## 改善箇所説明図

### 基準不適合箇所

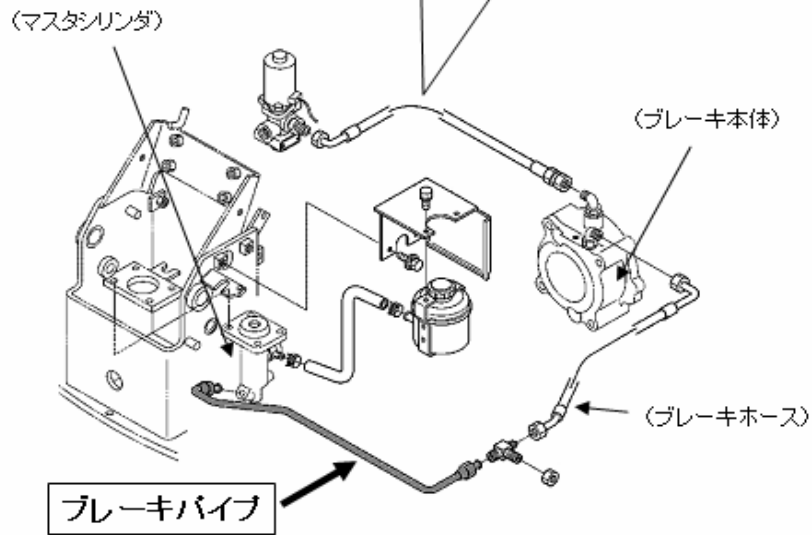
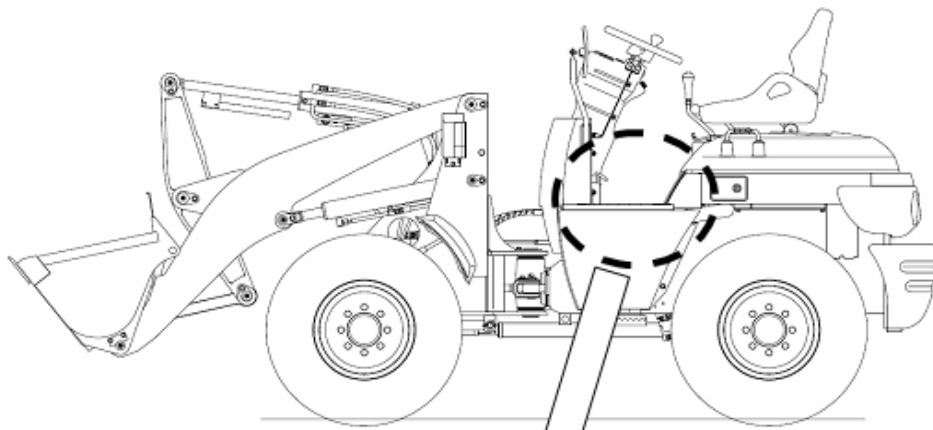
ブレーキパイプのメッキ処理が不適切なため、パイプ表面に錆が発生するものがある。そのため、そのまま使用を続けると、当該パイプに穴があき、最悪の場合、ブレーキオイルが洩れて、制動力が低下するおそれがある。

外面にCuメッキを施したブレーキパイプ

全車両、ブレーキパイプを適切なメッキを施したパイプに交換する。

交換する

外面にZnメッキを施したブレーキパイプ

識別：目視で識別できる
